改善箇所説明図

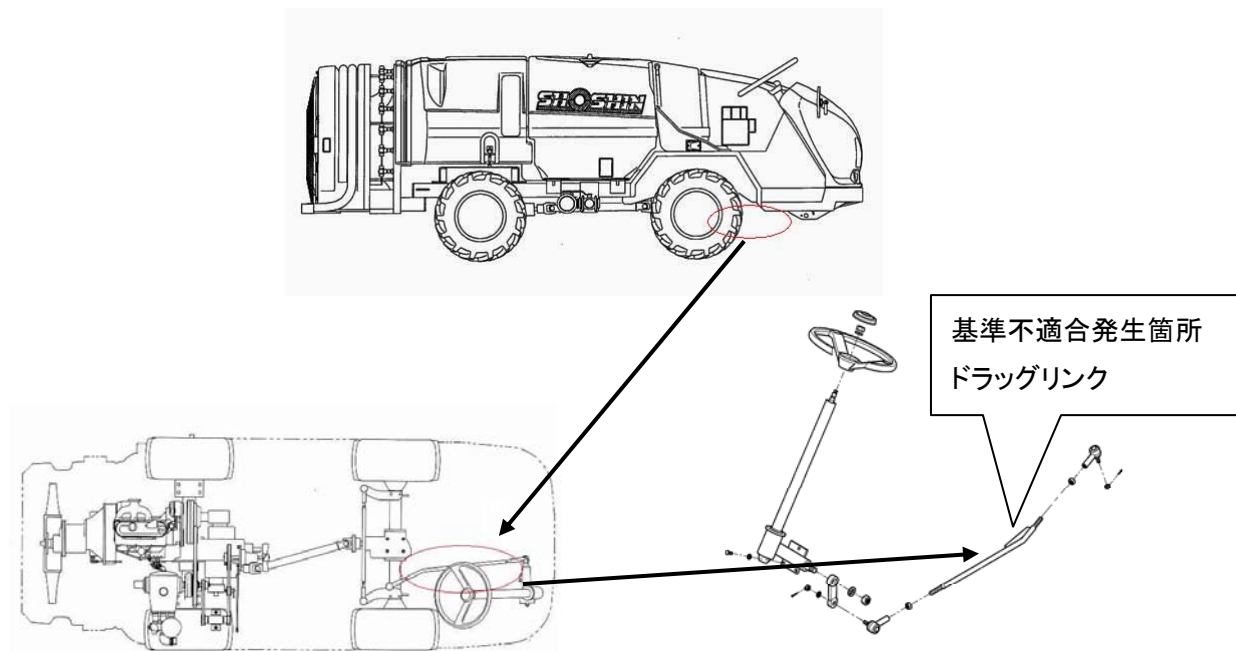
かじ取り装置において、ステアリングギヤボックスから前車輪に操舵力を伝えるドラッグリンクの形状が不適切なため、大きな凹凸がある不整地での走行時に、ネジ部に高応力が発生するものがある。そのため、そのままの状態で使用を続けると、亀裂が発生し、最悪の場合、ドラッグリンクが折損し、操舵ができなくなるおそれがある。

改善前	改善後
前車軸 ドラッグリンク ステアリングギヤボックス	赤色ペイント塗布位置 <u>改善措置の内容</u> 全車両、ドラッグリンクを対策品と交換する。

識別：ドラッグリンクのステアリングギヤボックス側表面に赤色ペイントを塗布する。
